Erratum – Atlas sur la gestion des déchets et l'atténuation du changement climatique, *publication du PFD*

8 novembre 2026

Erratum :

FIGURE 12 corrigée – *Aperçu du potentiel de contribution des Unités de valorisation énergétique à la réduction des émissions de GES*

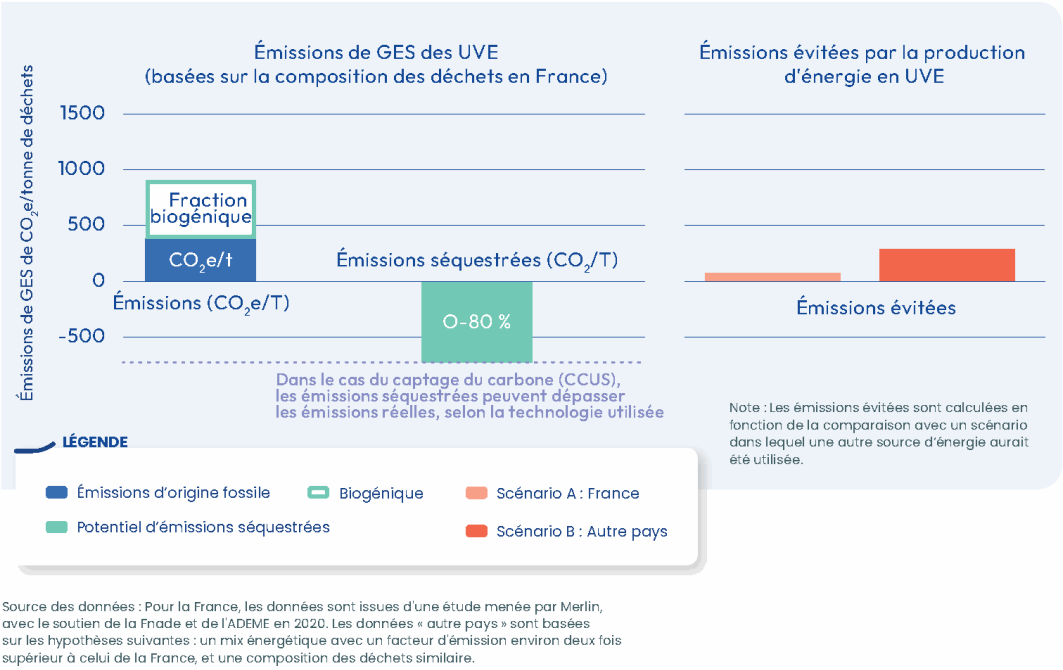
Cet erratum corrige une erreur de calcul dans la FIGURE 12 de l'*Atlas sur la gestion des déchets et l'atténuation du changement climatique* (ci-après, « l'Atlas »). Cette publication du Partenariat Français des Déchets (PFD) appelle à une meilleure intégration de la gestion des déchets dans les contributions déterminées au niveau national (CDN) des pays, et présente les principaux leviers de réduction des émissions de gaz à effet de serre (GES) du secteur.

La FIGURE 12 (page 42), « *Aperçu du potentiel de contribution des Unités de valorisation énergétique à la réduction des émissions de GES* », compare les émissions de GES des Unités de valorisation énergétique (UVE), sur la base de la composition des déchets en France, aux émissions évitées lorsque l'énergie qu'elles produisent remplace une autre source d'énergie. Dans la version précédente de l'Atlas, une erreur de calcul conduisait à surestimer ces émissions évitées : la figure indiquait environ 580 $kgCO_2e$ par tonne de déchets pour le scénario A (France) et environ 1 200 $kgCO_2e$ par tonne pour le scénario B (autre pays), soit davantage que les émissions directes des UVE. Le texte associé en concluait que les émissions évitées dépassaient les émissions réelles de ces installations.

Après correction, les émissions évitées s'élèvent à environ 70 $kgCO_2e$ par tonne de déchets pour le scénario A (France) et à environ 290 $kgCO_2e$ par tonne pour le scénario B (autre pays). Elles restent donc inférieures aux émissions directes des UVE. Les émissions des UVE elles-mêmes, ainsi que le potentiel d'émissions séquestrées grâce au captage du carbone (CCUS), sont inchangés.

La version de novembre 2026 de l'Atlas intègre la FIGURE 12 corrigée, reproduite ci-après, et le texte de la page 42 a été modifié en conséquence : « *Cependant, ces installations produisent une énergie dont les émissions évitées sont significatives (voir FIGURE 12), en remplaçant une énergie qui aurait autrement été produite à partir de combustibles fossiles.* » La source des données pour la France a également été précisée : une étude menée par Merlin, avec le soutien de la Fnade et de l'ADEME en 2020.
